Costruzione ed esercizio di un impianto di smaltimento (D1) di rifiuti contenenti amianto nel Comune di Marmirolo (MN)

Osservazioni al progetto ai sensi dell'art. 27 bis
comma 4 e richiesta integrazioni comma 5

Committente: Comune di Roverbella (MN)

Rif. Regione Lombardia PAUR VIA1180-RL

-  *Sito in esame*
-  *Progetto di discarica di per RCA di Valeggio S.M.*
-  *Progetto di discarica per RCA di Villafranca di Verona*

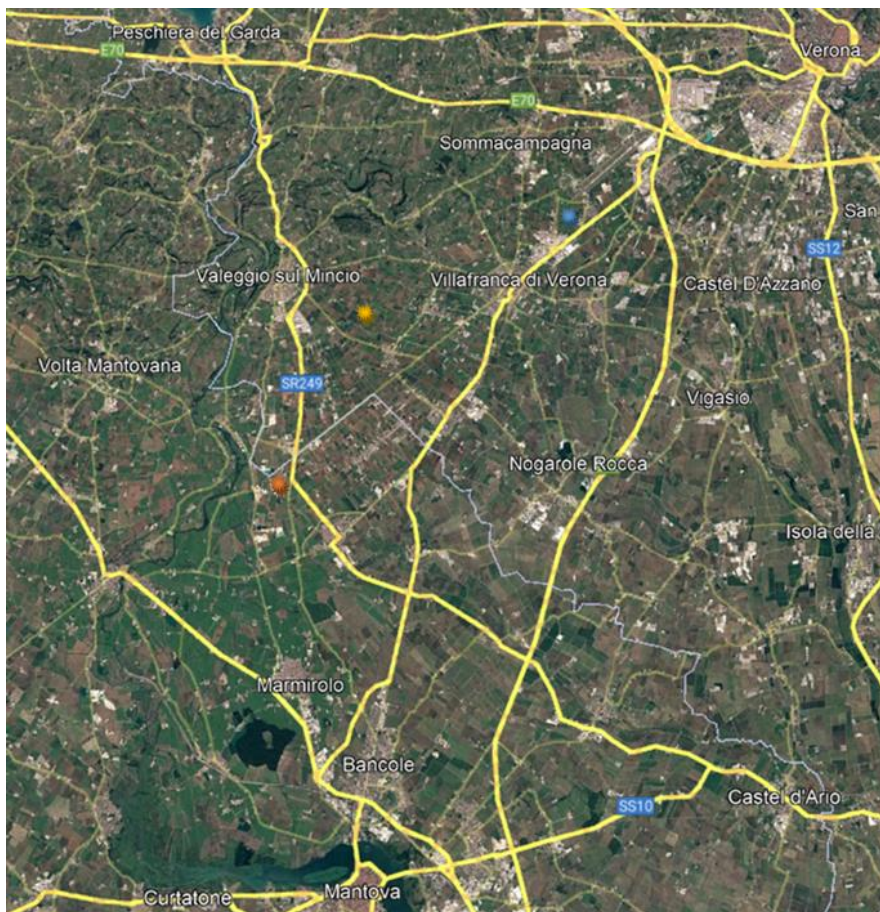
L’analisi del Proponente, circa i progetti in fase di autorizzazione si limita a quelli in Provincia di Mantova, non portando alcun dato in merito a procedimenti in corso nell’adiacente provincia di Verona, area interessata dal PAUR.

A tal proposito, si segnala che in Provincia sono in corso ben due procedimenti di richiesta di autorizzazione di analoghe discariche per RCA, e precisamente:

- In data 21/12/2023 è stata presentata istanza, da parte di Progeco Ambiente SpA, per la realizzazione di una discarica per rifiuti non pericolosi con sole celle dedicate a RCA costituiti codice EER 170605* a **Valeggio S.M.**⁴, che dista **7 km** da questa in progetto (PAUR n. 72/2023 Regione Veneto);
- In data 05/10/2023 è stata presentata istanza, da parte di Tecnoinerti Srl. per la realizzazione di un impianto per la messa a dimora permanente (D1) di rifiuti pericolosi contenenti amianto (RCA) sito nel comune di **Villafranca di Verona (VR)**, loc. Caluri⁵, che dista **14 km** da questa in progetto (PAUR n. 55/2023 Regione Veneto).

Stante l’offerta di smaltimento, per la medesima tipologia di rifiuto EER 170605*, di n. 3 progetti collocati in tre Comuni adiacenti (Marmirolo, Valeggio S.M. e Villafranca di Verona), nell’arco di 14 km, non si può non prescindere da una valutazione sia in termini di effetto cumulo di questi impianti, sia in termini di opportunità di realizzazione di tutti e tre gli interventi, che comporterebbe la concentrazione di una offerta di smaltimento in quest’area, peraltro con acquiferi a rischio da tutelare ai fini potabili, per più di 2 milioni di tonnellate di RCA.

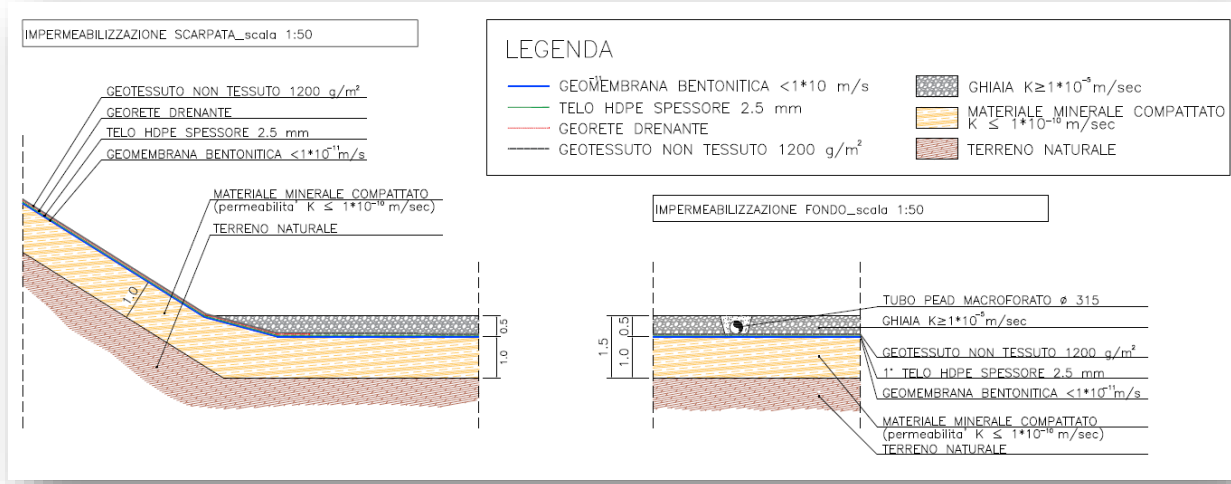
Il progetto prevede la realizzazione del seguente sistema di impermeabilizzazione in aderenza al terreno naturale di fondo, che rispetta le specifiche previste dal D. Lgs 36/2023 come modificato dal D. Lgs 121/2020.

Dalla relazione geologica si evince una permeabilità del sottosuolo “moderatamente elevata”, ma non sono riportati risultati di indagini né di misure circa prove di conducibilità idraulica k.

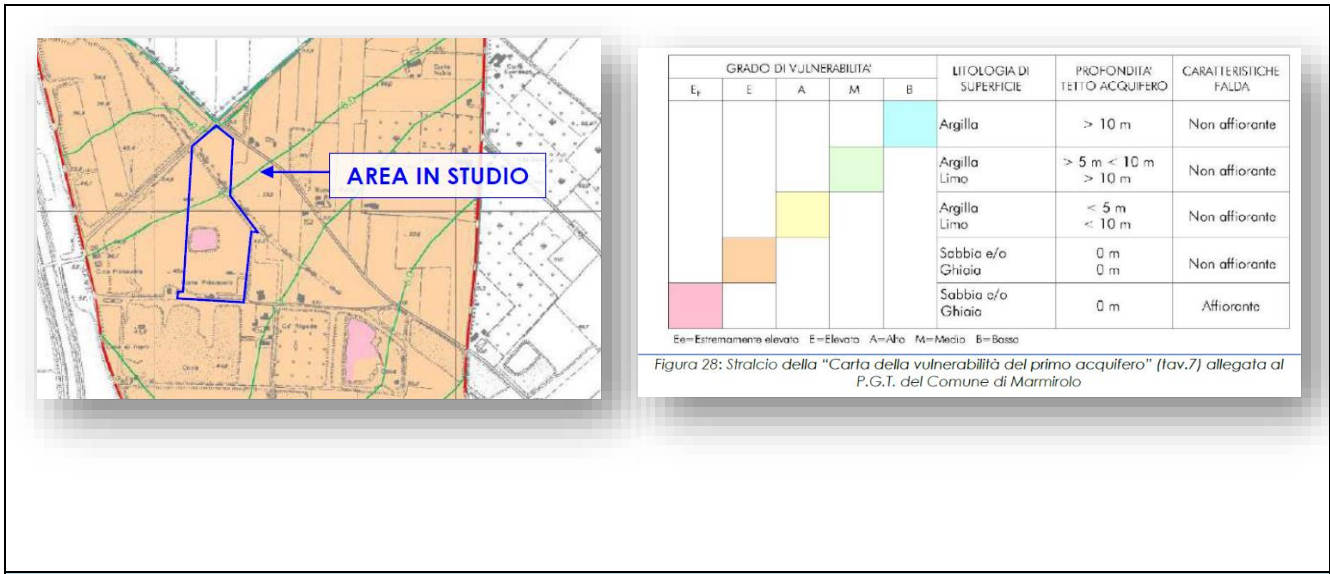
Il fondo naturale della discarica, che presenta una permeabilità medio elevata (verosimilmente, stante l'assenza di dati, con conducibilità idraulica $K \approx 10^{-3}$ m/s) risulta non corrispondente ai dettami del D. Lgs 36/2003, come modificato dal D. Lgs 121/2020, in recepimento della direttiva (UE) 2018/850 di modifica della direttiva 1999/31/CE, che richiede per una **discarica per rifiuti pericolosi** una **formazione geologica naturale** con **conducibilità idraulica $k \leq 1 \times 10^{-9}$ m/s** e **spessore $s \geq 5$ m**.

Il sito di discarica risulta compreso nell'area di ricarica degli acquiferi, con elevata permeabilità, di 6 ordini di grandezza più permeabile rispetto a quanto richiesto dal D.Lgs, quindi NON in grado di garantire l'impermeabilità naturale richiesta.

La realizzazione di una discarica per rifiuti pericolosi, stante che il D.Lgs non prevede deroghe per le discariche di RCA, **non può essere realizzata su un terreno con permeabilità moderatamente elevata**, stimabile, in quanto non sono state riscontrate misure nella documentazione di progetto, dell'ordine di $k=10^{-3}$ m/s.

Il D. Lgs. prevede che la barriera geologica naturale possa esser solo integrata ma non completamente sostituita da altro sistema artificiale, come avverrebbe invece nel caso di specie. **E' infatti espressamente previsto che l'impermeabilizzazione artificiale (argilla+telo HDE) possa "integrare" o "completare" la barriera impermeabile naturale già esistente in sito.**

A fronte di tale rilievo, qualora confermata una conducibilità idraulica k superiore alle previsioni del D.Lgs 36/2003 come integrato dal D.Lgs 121/2020, il progetto risulterebbe NON realizzabile, in quanto assolutamente inidoneo alla luce della normativa tecnica statale ed europea sulle discariche.

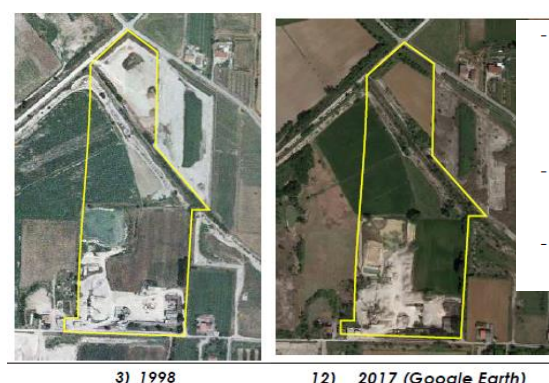
Nel Piano d’indagine preliminare, a pag 11 si evince dalle ortofoto che nel fondo della ex cava vi era **la presenza di un laghetto** che poi, negli anni successivi è stato colmato con materiale inerte. Nella medesima relazione viene specificato che sono stati eseguite delle trincee esplorative ed un solo sondaggio S1 spinto ad una profondità di 16 metri.

- anno 1998 fotogramma 3): l’attività estrattiva risulta limitata alla porzione meridionale e settentrionale dell’area, il **lago di cava** risulta in parte riempito e la parte residua parrebbe destinata alla decantazione dei limi di lavaggio delle ghiaie;
- anno 2003 fotogramma 4) fino all’anno 2018 fotogramma 13), non si osservano sostanziali variazioni riguardanti l’attività estrattiva;
- a partire dal fotogramma 12) relativo all’anno 2017, il **lago di cava** destinato alla decantazione dei limi risulta **completamente colmato**.

Dai rilievi freaticometrici condotti, al di là delle considerazioni di cui al punto successivo, emerge come allo stato attuale non sia presente un franco di 2 m dalla quota massima di escursione della falda, per cui **si prevede un riporto di materiale per innalzare la quota di posa degli strati di impermeabilizzazione.**

Figura 30: Ubicazione delle indagini

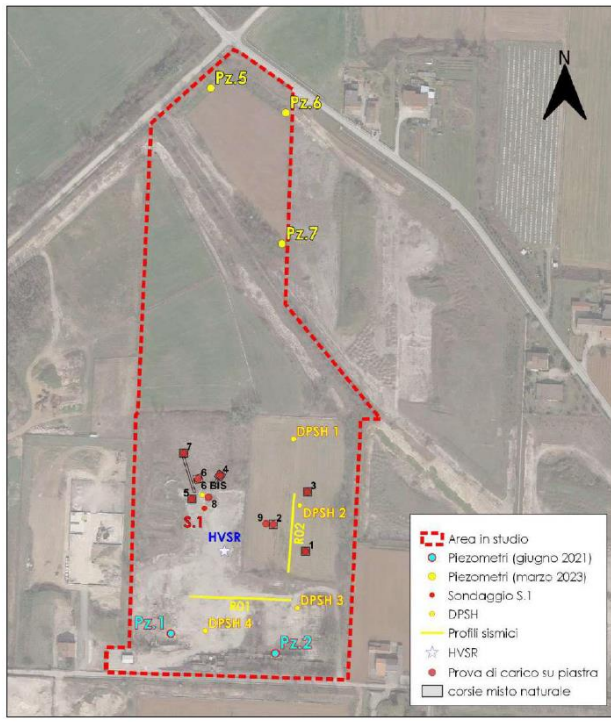
A pag. 45 della relazione geologica vengono riportati i punti di indagine.

Non si ritiene sia stato eseguito un corretto studio approfondito sull'entità dei cedimenti di cui al punto I, che sono stati valutati nell'ordine di alcuni centimetri e determinati su un modello geologico estremamente semplificato e non facendo minimamente cenno alla zona di riempimento del laghetto (per quest'ultima si riscontra la sola prova di carico n.7).

Si chiede quindi di integrare la documentazione con la campagna geognostica nella zona dell'ex laghetto e con maggiore dettaglio e frequenza punti nella zona a nord, allo scopo di stimare in maniera più approfondita l'entità dei cedimenti.

Figura 16: Stralcio localizzazione ambito estrattivo ATE g6 b

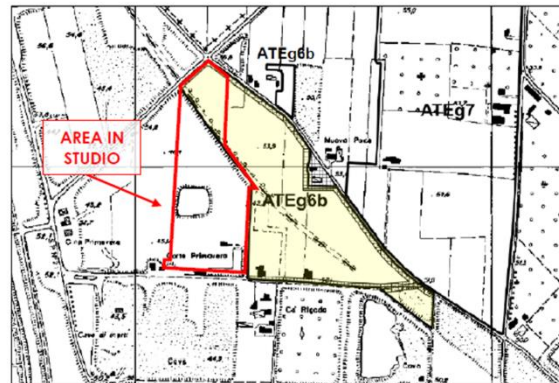
L'area in progetto risulta adiacente ad un'area estrattiva prevista dal Piano cave della Provincia di Mantova (DCR 25/05/2021- n. XI/1888) Giacimento G10, ambito estrattivo ATEg6b.

Si chiede inoltre di valutare la stabilità della discarica in relazione alle previste attività di estrazione in adiacenza al profilo Est della discarica.

Figura 22: Grafico variazioni livello di falda – 2021-2023

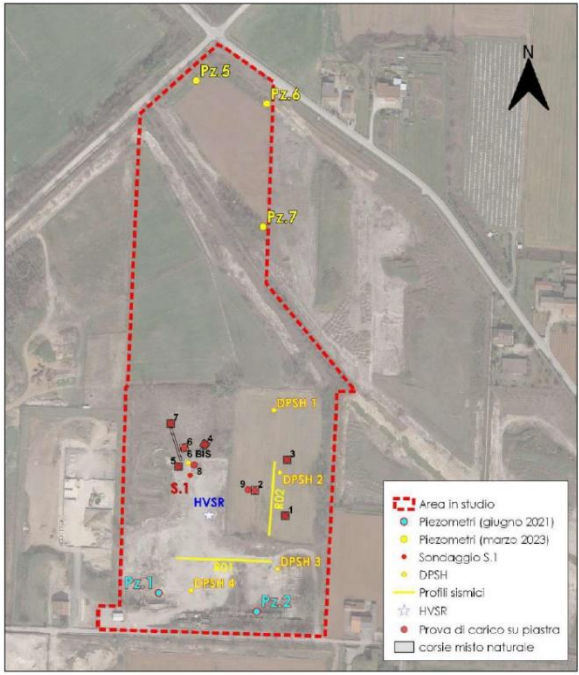
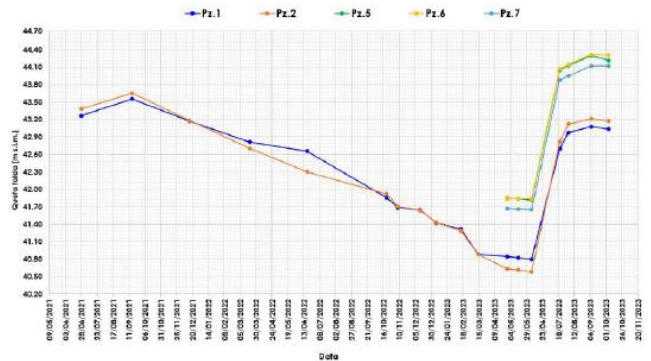
Nella relazione geologica si evince la presenza di 2 piezometri (Pz1 e Pz2) posti al limite sud, con misurazioni di circa due anni, e di altri n. 3 piezometri (pz5-pz6-pz7) posti a Nord, al di fuori del perimetro della discarica, con misurazioni effettuate nell’arco di 7 mesi.

Dall’integrazione di questi dati con altre fonti, emerge l’assenza del franco di 2 m dal punto di massima escursione della falda.

In primis si rileva che il periodo di monitoraggio dei livelli di falda risulta troppo limitato per consentire una valutazione dell'andamento storico e quindi delle escursioni massime, tenuto conto anche il 2021 e 2022 sono stati anni particolarmente siccitosi; si chiede quindi di prolungare il periodo di monitoraggio di almeno un altro anno e di effettuare per confronto, la misurazione dei livelli di affioramento della falda dai laghetti posti a nord, sud-est e ovest dell'area oggetto di discarica.

In seconda analisi, si evidenzia che viene previsto il riporto di materiale per aumentare il livello di franco dalla massima escursione di falda; questo ad indicare che manca una delle condizioni di garanzia previste dal D.Lgs 36/2003 come modificato dal D. Lgs 121/2020, ovvero i 2 m. Al fine di recuperare questa carenza, il proponente intende riportare materiale per aumentare le quote del piano di posa dello strato impermeabile artificiale. Non viene fornita alcuna informazione sul tipo di materiale che si intende riportare, né sul grado di permeabilità, né sulle caratteristiche geotecniche. Va da sé che, qualora fosse approvata la possibilità di riporto di materiale, tutte le prove geotecniche svolte fino ad oggi, finalizzate alla valutazione dei potenziali cedimenti, sarebbero inutilizzabili e tutte da ripetere a valle del riporto del materiale necessario.

Figura 2: Tragitto dei mezzi pesanti provenienti dalla provincia di Brescia ed indirizzato al sito

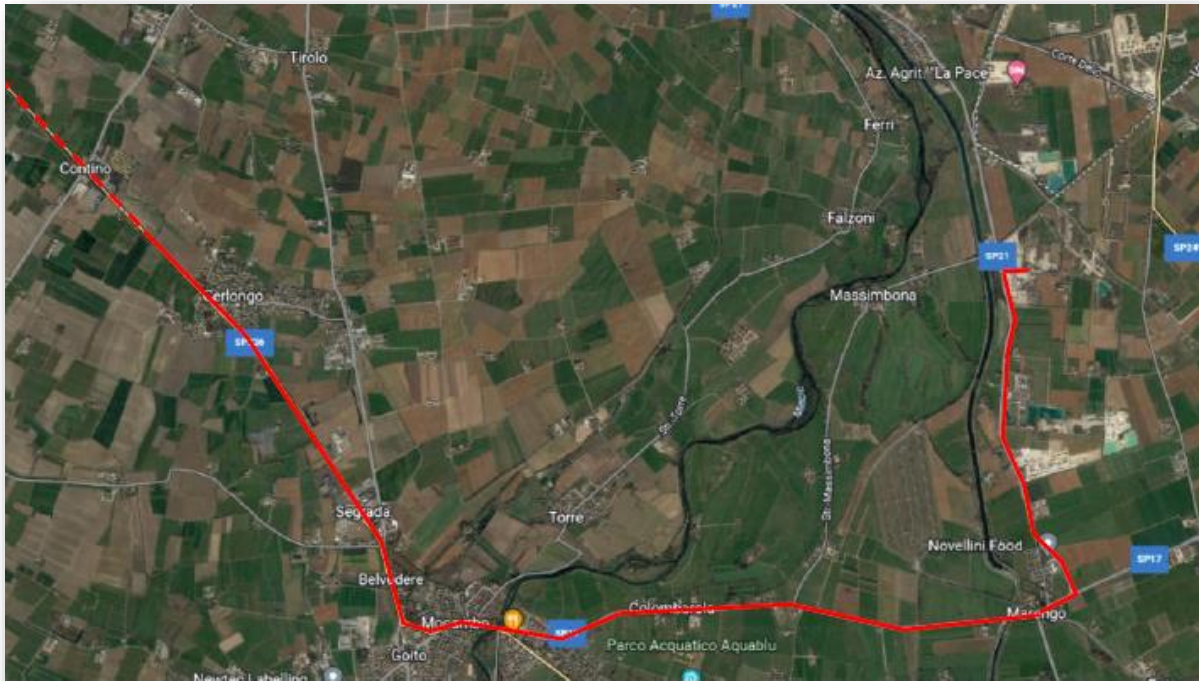
Lo “studio previsionale per la determinazione della variazione traffico stradale” è costituito sostanzialmente da 5 pagine, cui si accompagna una Relazione tecnica che altro non è che la descrizione delle modalità di rilievo e l’elencazione dei dati di traffico (dati raccolti continuativamente per una settimana con dispositivi radar in 3 sole sezioni).
 L’unica direttrice analizzata è quella della SP 236 proveniente da Brescia. Nella parte dello SIA, relativa alla valutazione delle alternative di progetto viene riportato quanto segue.

Infine, data la posizione dell’iniziativa al confine con la provincia di Verona, nella pianificazione dell’intervento non si può prescindere da ulteriori considerazioni sull’assenza nella Regione veneto di impianti di smaltimento dedicati, come rimarcato nell’Aggiornamento del Piano Regionale di gestione dei rifiuti urbani e speciali (Allegato A), adottato con DGRV n. 1458 del 25 ottobre 2021. Nel documento si sottolinea, infatti, che il fabbisogno regionale è di 65.000 m³ annui per RCA da attività di costruzione e demolizione, che lo smaltimento di amianto avviene attualmente in impianti extraregione ed esteri e che non è ancora stata approvata una discarica dedicata all’interno della Regione Veneto.

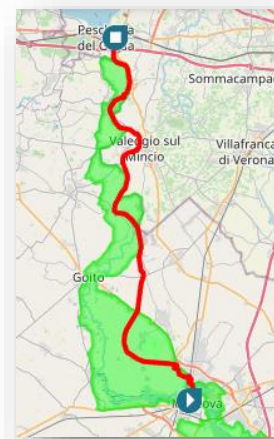
Sempre in termini di impatto sulla percezione del paesaggio, non è stata valutata la presenza della **pista ciclabile Peschiera – Mantova⁹, che corre lungo l’argine in rilevato dello Scaricatore Pozzolo Maglio**, frequentata da cicloescursionisti. Si chiede di **integrare la relazione paesistica con valutazioni in merito** alla percezione con cono visivo sul piano della ciclabile, in corrispondenza della discarica.
